改善箇所説明図

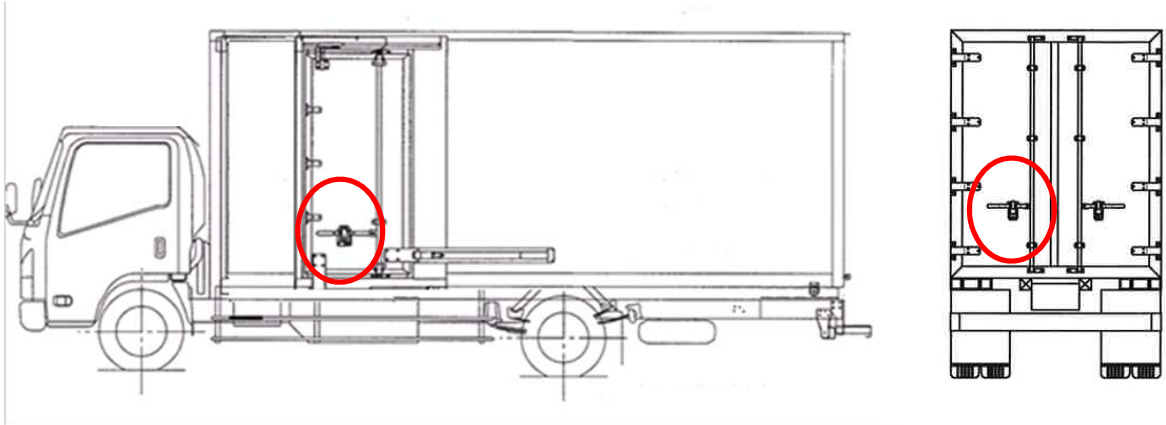
バン型荷台の荷室ドア施錠装置の施錠確認ランプの灯色が不適切なため、リモコンキーにて施錠装置を開錠した場合、当該赤色ランプが点灯した状態で走行することが可能であることから、道路運送車両の保安基準第42条で定めるその他の灯火等の制限に抵触する。

全車両、施錠確認ランプの灯色を緑色にした対策品に交換する。
